Memorando Nro. SENAGUA-PNA.10.1-2018-0244-M

ASUNTO: INFORME TÉCNICO

INFORME TECNICO.

AMPLIACIÓN/ACLARACIÓN DEL INFORME TÉCNICO.

Fig. 4.- Azud de derivación de acuerdo a los planos suministrados por Hidrotambo en CD, expediente #1403-2016.

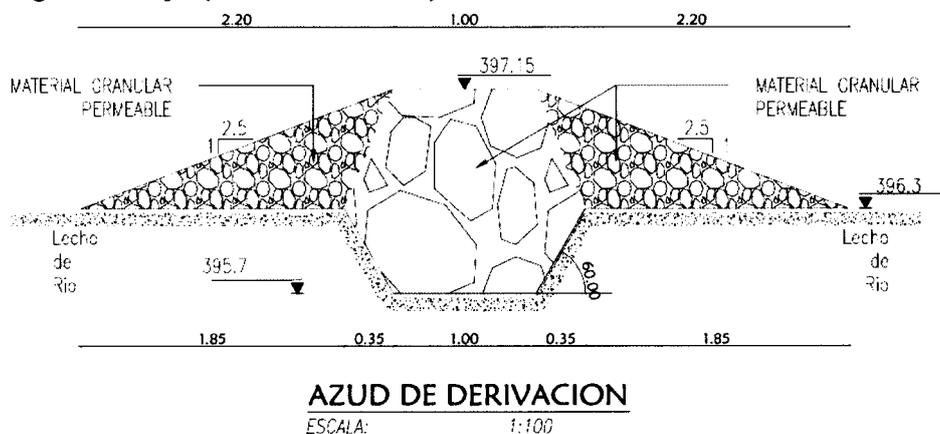
Como puede apreciarse en la foto 1, el enrocado dispuesto como azud de derivación, que pareciera constituir una especie de muro de encauzamiento, no dispone de una estructura vertedora, lo cual crea un vertido "caótico" ante crecientes que pasen por encima del azud, a diferencia de un azud de cresta vertedora diseñado para propiciar el libre paso del agua.

El tránsito de avenidas o crecientes por encima del azud supone además el arrastre del enrocado dispuesto y que forma parte del azud, lo cual podría agravar problemas de erosión, acumulación de material aguas abajo, socavaciones, etc.

Se sugiere realizar una revisión de dichos estudios, incluyendo el diseño hidráulico de las obras: Azud de Derivación y Aliviadero, especialmente. De acuerdo a lo observado en el plano suministrado y de la inspección en el sitio, advertimos que el tránsito de una avenida de un pico de 598m³/s o cercana a esta magnitud supondría un escenario o estado de mucha gravedad. Pues como consta en la documentación de los expedientes #1403-2016 y #1345-2016, las crecientes registradas en marzo del 2015 y febrero del 2017, causaron serios daños (2015 incluso con pérdidas de viviendas y de vidas humanas) en la margen izquierda, donde se asientan moradores de la comuna San Pablo de Amalí.

Como se puede apreciar en el plano de implantación de las obras y fotos adjuntas, **el azud de derivación no está dispuesto transversal al cauce original del río**, sino a través del cauce desviado, a manera de muro de encauzamiento; obsérvese también que dicho azud no posee una cresta vertedora de hormigón o de materiales cementantes como es usual en este tipo de obras; en lugar de ello se ha dispuesto de la conformación de un azud de enrocado como puede observarse en la foto 1 y figura 4. Tampoco se dispone de obras de protección sobre las márgenes, nótese en la foto antes indicada, la erosión en la ladera o margen izquierda producida por las crecientes

Como puede observarse en la figura 3, obtenida de los planos suministrados por Hidrotambo y que constan además en el expediente #1345-2016 foja 587, denominados como Planos As Built (como quedó construida la obra), fechados en enero del 2017, **el azud de derivación del proyecto es una pequeña presa de núcleo rocoso y espaldones de taludes 2.5:1 conformados también con enrocado: rodados grandes y gravas (Ver figura 3). Azud que no estaría diseñado para soportar el vertido por encima de su corona o cresta; además no se dispone de ninguna obra de canalización y amortiguamiento para conducir el agua desde el azud hasta aguas abajo (al lecho del río).**

Dicho enrocado dispuesto como azud de derivación (ver foto 1), que pareciera constituir una especie de muro de encauzamiento, no dispone de una estructura vertedora, lo cual crea un vertido "caótico" ante crecientes que pasen por encima del azud, a diferencia de un azud de cresta vertedora diseñado para propiciar el libre paso del agua.

El tránsito de avenidas o crecientes por encima de dicho azud supone el arrastre del enrocado dispuesto, lo cual podría agravar problemas de erosión, acumulación de material aguas abajo, socavaciones, etc.

De acuerdo a las observaciones aquí señaladas, se recomienda realizar una revisión de los estudios definitivos que fundamentaron el diseño de las obras (Azud de derivación y Aliviadero especialmente), y que se analice la operación de las obras construidas ante eventos lluviosos intensos, o lluvias intensas que generen grandes crecientes, y su interacción con las obras y el cauce del río. Se recomienda además contar con un protocolo de operaciones ante posibles contingencias (lluvias extremas y crecientes por ejemplo), a fin de salvaguardar la integridad de los moradores aguas abajo del proyecto.

Figura 5.- Detalle del aliviadero de acuerdo a los planos suministrados por Hidrotambo, expediente #1403-2016, denominados Planos As Built. No se observan obras de disipación en el plano de detalle, al igual que en el sitio de proyecto.

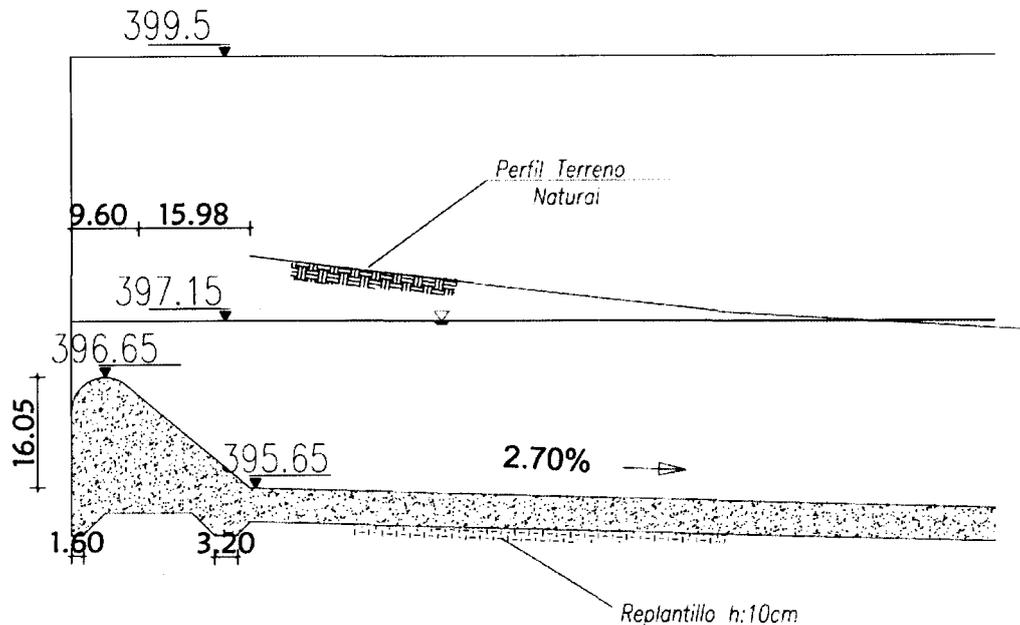
La disposición del aliviadero la consideramos inadecuada, primordialmente por la orientación de la descarga, contraponiéndose o interceptando de manera transversal las líneas de corriente del flujo que transite por el río, cuando lo común es que la descarga del aliviadero sea en el sentido del flujo; sobre todo considerando la capacidad de alivio; aunque debido a la facilidad que tendrían las crecientes de romper y desaguar por el azud de enrocado, es probable que no trabaje o que los vertidos por el aliviadero no sean significativos con respecto al caudal que transite por el río.

No dispone de una obra de disipación de energía; la disipación se hace directamente sobre el cauce, pero no a lo largo del río, sino a lo ancho del cauce; a pesar de ello, no se observa en los planos, ni el sitio ninguna obra de

disipación y protección sobre el lecho del río ni sobre la margen izquierda, dejando el cauce expuesto a la erosión-socavación que provocarían el chorro de agua y los vórtices en caso de operación. Un perfil longitudinal del aliviadero (Cimacio y Rápida) puede verse en la figura 5.

Por otro lado, la disposición del aliviadero la consideramos inadecuada, primordialmente por la orientación de la descarga, contraponiéndose o interceptando de manera transversal las líneas de corriente del flujo que transite por el río, cuando lo común es que la descarga del aliviadero sea en el sentido del flujo; sobre todo considerando la capacidad de alivio; aunque debido a la facilidad que tendrían las crecientes de romper y desaguar por el azud de enrocado, es probable que no trabaje o que los vertidos por el aliviadero no sean significativos con respecto al caudal que transite por el río.

La energía ganada al elevar el nivel del agua para su derivación aguas arriba, debe ser disipada hasta su reposición al río, con obras diseñadas específicamente para este fin. El diseño hidráulico de las obras debe propiciar el libre paso del agua.

Figura 6.- Curva de duración para el mes de diciembre, elaborada a partir de los registros de la tabla 7.10 del Informe ARCA.

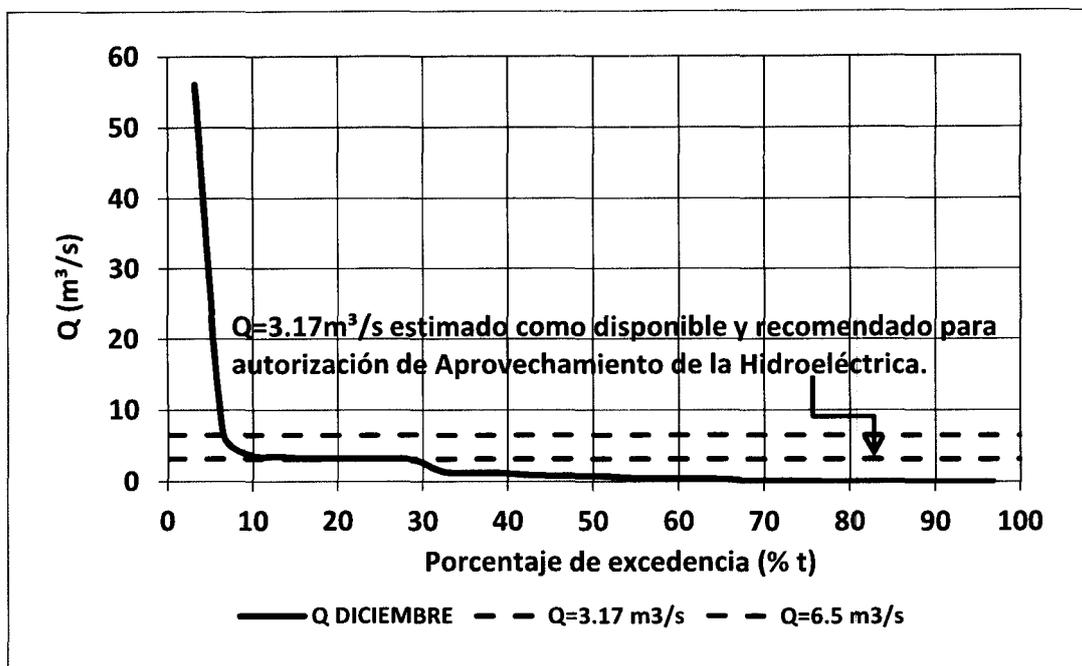
Para explicarlo de otra manera, hemos elaborado la curva de duración del mes de diciembre, con los datos de dicho mes, extraídos de la tabla 7.10 del Informe ARCA. Como puede observarse en la figura 6, **el caudal medio**

disponible para el mes de diciembre y recomendado para Aprovechamiento de la Hidroeléctrica en este mes ha estado presente tan sólo el 30% del tiempo; un caudal de 6.5m³/s (autorizado) estuvo presente apenas el 8% del tiempo. Evidentemente, el gran volumen de agua, producido por las intensas lluvias de "El NIÑO", visto en términos de promedios mensuales, incluso con una frecuencia tan baja como 1:30, crea distorsiones en la cuantificación de la disponibilidad media.

Por ello se considera que no es adecuado recomendar y autorizar un caudal de 6.5m³/s de manera permanente o constante (Ver Autorización), con una probabilidad de excedencia baja como 43.2%.

El porcentaje de excedencia determinado en el Informe de la ARCA, nos indica que el valor promedio de 6.5m³/s, podría ser excedido tan sólo el 43.2% del tiempo, mientras que el 56.8% del tiempo restante, el caudal promedio disponible sería inferior a dicho valor. En meses de estiaje (julio a diciembre), las probabilidades de exceder el caudal de 6.5m³/s, son considerablemente inferior.

Se recomienda revisar la metodología de disponibilidad de agua, así como la Autorización de Aprovechamiento productivo. Lo más apropiado es determinar la disponibilidad de agua mediante curvas de duración mensual y recomendar y autorizar caudales de una frecuencia alta, (caudales firmes, como 90% ó 95% por ejemplo) o mediante el establecimiento de un Balance Hídrico multianual (a lo largo de toda la serie de registro).
